Progetto per la realizzazione di impianto eolico denominato "Poggio alle Pancole" Comune di Lajatico (PI).
Codice della procedura 7874 data di avvio 4-1-2022.

Progetto per la realizzazione di un impianto eolico, denominato "Poggio alle Pancole", costituito da n. 7 aerogeneratori, per una potenza complessiva pari a 42 MW, e delle rispettive opere di connessione alla RTN, da realizzarsi nel Comune di Lajatico (PI). Cod procedura 7874

OSSERVAZIONI – ALLEGATO 3

Estratto tavola 20V036_L_Visibilita_Lajatico_beni_A1_DEF.pdf

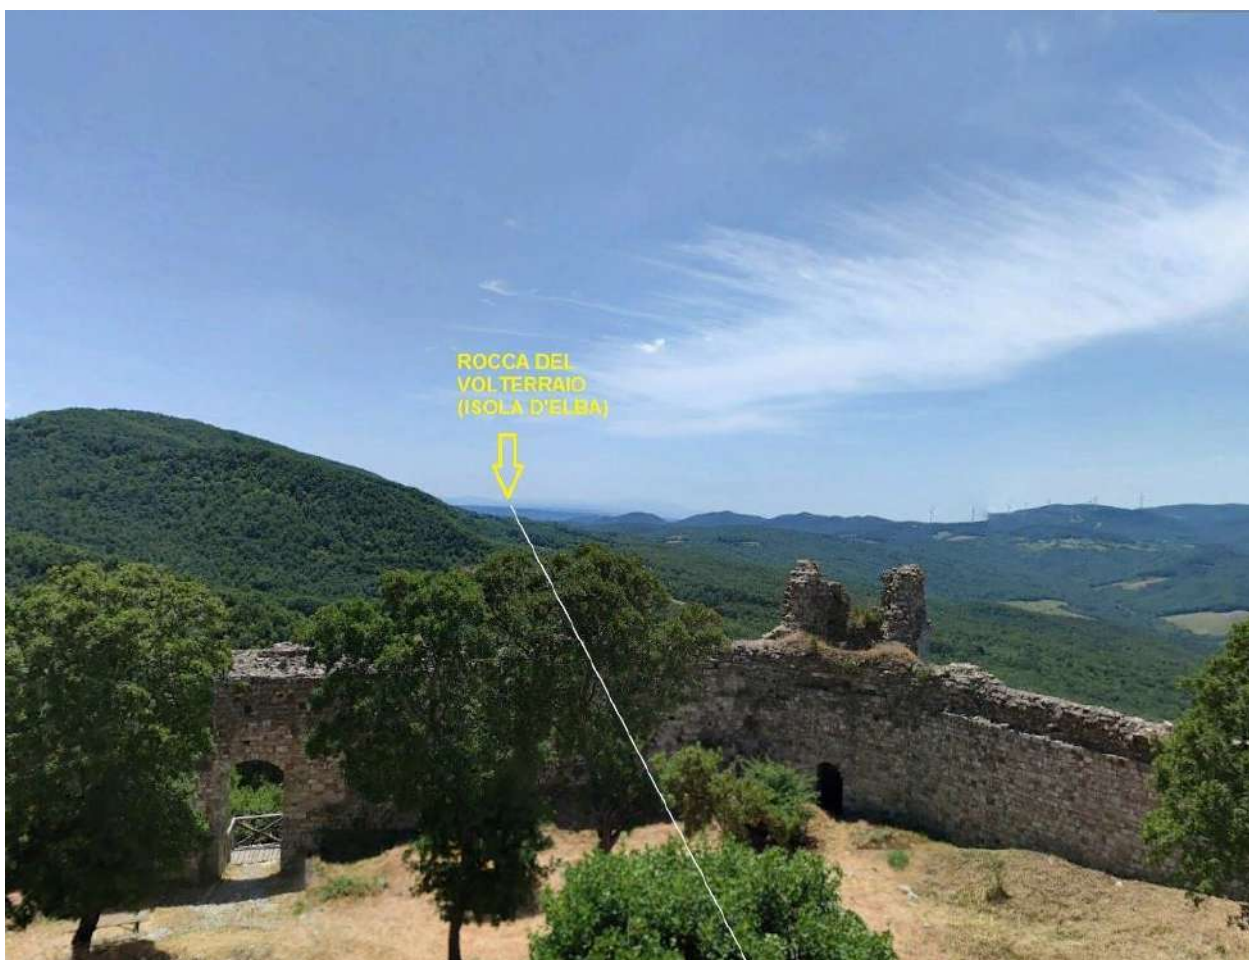
Posizione della Rocca di Pietracassia al centro delle direttrici visive verso i Monti Pisani (rocca della Verruca), Isola d'Elba (Rocca del Volterraio), Volterra

Il progetto del nuovo parco eolico invece è posto proprio lungo la direttrice Rocca di Pietracassia – Volterra, e le prime torri eoliche sono site ad una distanza molto ridotta dalla Rocca (meno di 2 chilometri). La realizzazione del Parco potrebbe perciò distruggere per sempre la più importante direttrice visiva storica che ancora possiamo apprezzare, con grave, insipiente e irreparabile danno al paesaggio, alla storia e alla cultura del territorio.

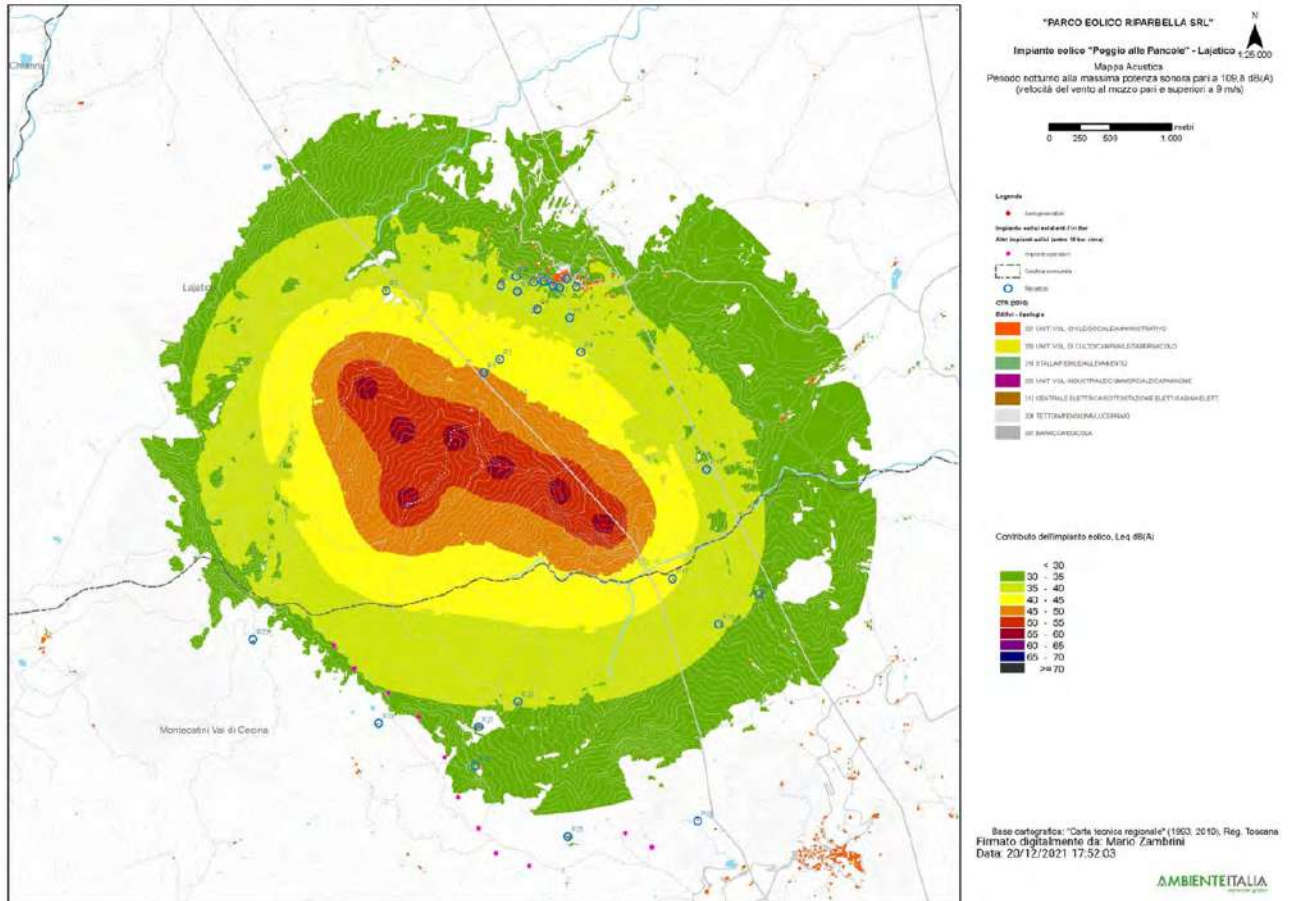
3. Nella valutazione del criterio differenziale a finestre chiuse si fa riferimento a un modello di facciata del fabbricato assolutamente non verosimile: il potere fonoisolante di un vetro 3 mm viene dichiarato 30 dB. Il potere fonoisolante di un vetro 3 mm, basta fare una veloce ricerca in letteratura, non supera i 25 dB e se ragioniamo di infisso nel suo complesso non siamo sopra i 20 dB. L'assunto della stanza 4 metri per 4 metri e volume 43 mc non è assolutamente cautelativo perché le camerette abitabili hanno superfici di calpestio inferiori ai 10 mq e volumi inferiori ai 30 mc. In ogni caso è pieno di stanze con superficie di calpestio inferiore ai 16 mq, basta una qualsiasi camera matrimoniale. La stima dell'indice dell'isolamento di facciata è quindi del tutto sovrastimata, quindi errata e porta a dichiarare che il livello di rumore ambientale a finestre chiuse è inferiore al limite di applicabilità sia di giorno che di notte. Ciò non è corretto e, in situazioni di bassa rumorosità residua come stimata/misurata dai tecnici, quando il differenziale si applica, SI SUPERA. Risulta evidente che senza l'assunto della valutazione errato dell'isolamento di facciata di facciata il criterio differenziale a finestre chiuse risulta superato.

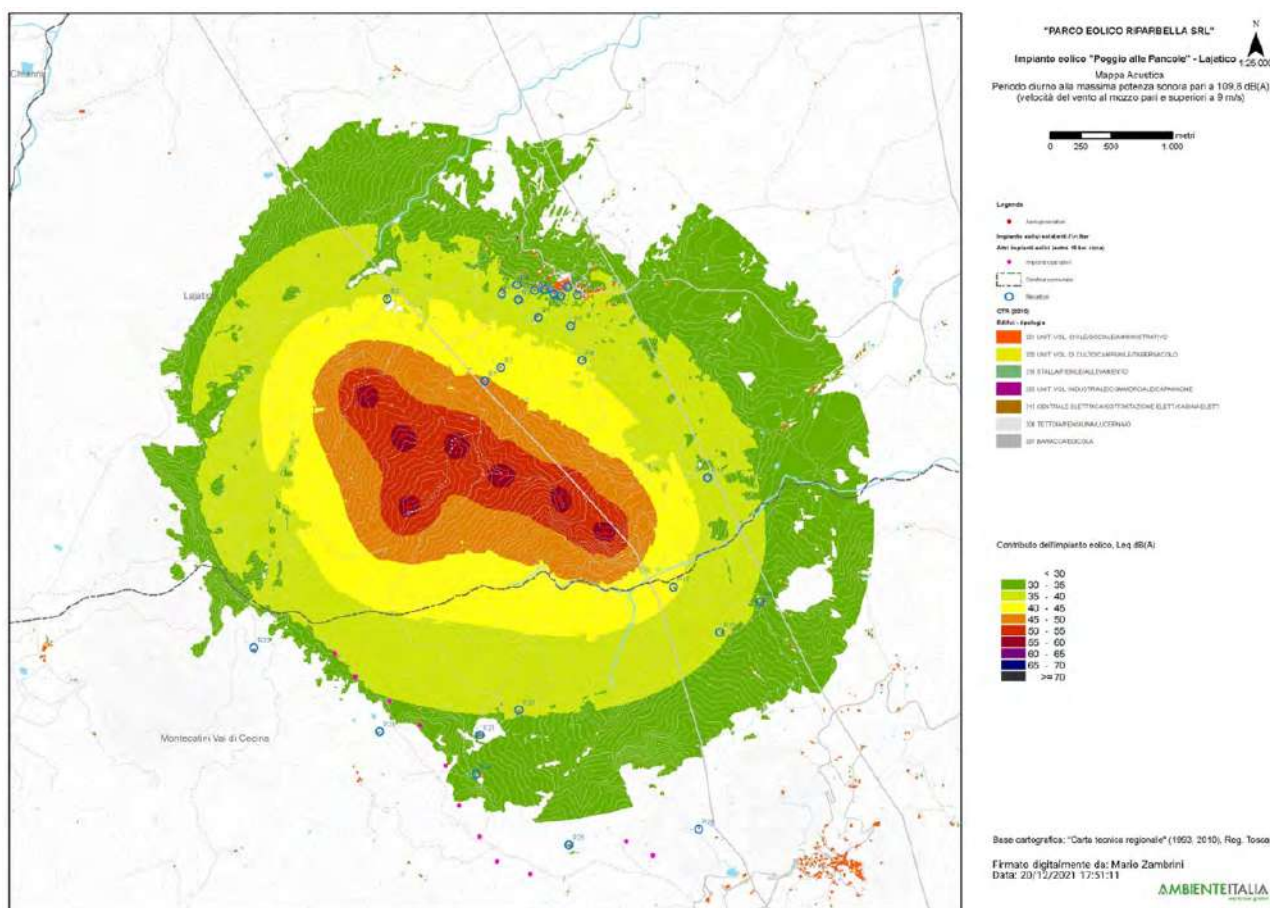
4. L'osservazione ancora più cogente riguarda l'assunto dell'abbattimento di una parete a finestre aperte pari a 10 dB. 10 dB di abbattimento, prova qualsiasi misura che si possa fare in qualsiasi situazione, può andare bene in caso di parete molto grande, di importante R_w e con finestra piccola, inferiore al 5% della superficie finestrata. Già una stanza normalissima di una cameretta con finestra 1,2x1,4, mediante misura a 1 m dalla facciata in esterno e una all'interno con fonometro a 1 m dalla finestra aperta e oltre 1 m dalle altre superfici riflettenti microfoni a 1,5 m di altezza non presenta abbattimento del rumore superiore a 6 dB, a meno di non avere all'interno un ambiente sovraccarico di arredi solo fonoassorbenti in una condizione assolutamente non realistica. Se poi ci spostiamo a una camera con una banale porta finestra da 1,2mx2,4m si perde un ulteriore dB di abbattimento e in situazioni, che esistono tranquillamente, di infissi ampi (tipo 1,8x2,4 o 2x2,4 o anche oltre) si arriva a situazioni in cui l'unico abbattimento che offre la parete è la riduzione di 3 dB dati dai coefficienti di riflessione di facciata. Coefficiente di riflessione di facciata che, oltretutto, qui non risulta valutato.

Se ne deduce che ipotizzando un abbattimento delle pareti inferiore a quello della valutazione e conforme alle stime riportate il criterio differenziale a finestre aperte si applica e SI SUPERA, sempre con riferimento ai bassi livelli di rumorosità registrati e che sono caratteristici della zona.
